Meie 23.10.2023 nr 7.1-2/23/21511-2

Elva vallas Tani kinnistu projekteerimistingimuste eelnõu kooskõlastamine märkustega

Olete esitanud Transpordiametile kooskõlastamiseks Tartu maakonna Elva valla Järvaküla Tani kinnistu projekteerimistingimuste eelnõu (menetlus nr 363148).

Kinnistu (katastritunnus 60501:003:0098) asub riigitee nr 22120 Puhja - Konguta km 1,057-1,090 kaitsevööndis.

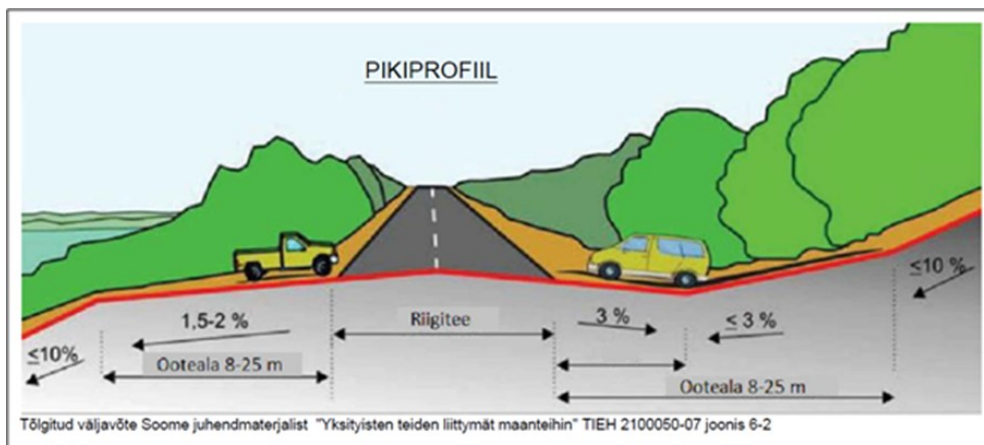
1. Projekti asendiplaanile kanda ja seletuskirjas tuua välja EhS § 71 kohane teekaitsevöönd.
2. Kanda joonistele ehitiste (hoone, piire, parkla vms) kaugus riigitee äärmise sõiduraja välimisest servast.
3. Riigitee kaitsevööndis on keelatud EhS § 70 lg 2 ja § 72 lg 1 nimetatud tegevused, sh on keelatud ehitada ehitusloakohustuslikku teist ehitist. Riigitee kaitsevööndis kehtivatest piirangutest võib kõrvale kalduda Transpordiameti nõusolekul vastavalt EhS § 70 lg 3. Nõustume eelnõu kohase hoone paigutusega väljapoole teekaitsevööndit (näidatud alloleval Maa-ameti kaardi väljavõttel).
